| <br><b>INNOLUX DISPLAY CORP.</b> | <b>工程變更客戶通知書</b><br>Engineering Change Notices to Customer | 保管單位<br>Storage             | AVQA/<br>CS |

**LW700AT9309 設計變更**  
**LW700AT9309 design change**

LW700AT9309 design change

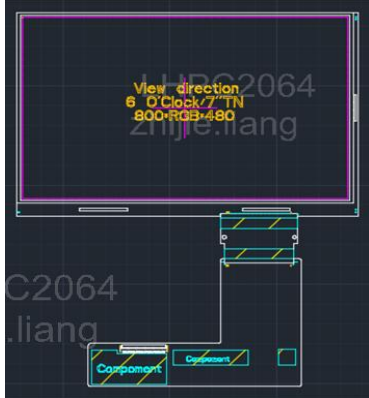
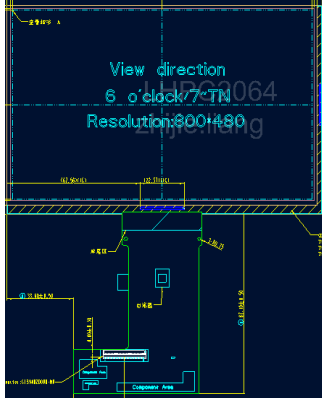
LW700AT9309 設計變更

### Reason of Change

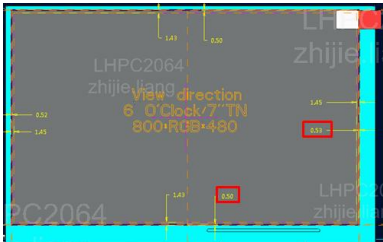
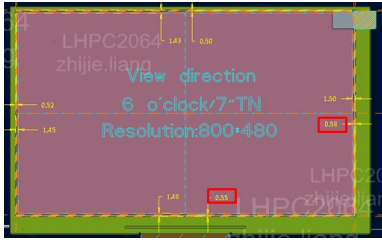
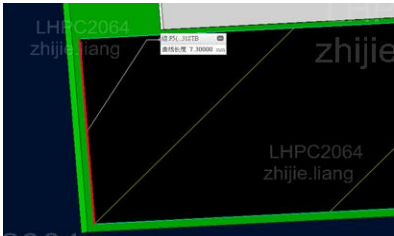
因為 Himax IC EOL, 玻璃進版搭配新IC

Due to Himax IC EOL soon, INX need to design change panel and match with new IC.
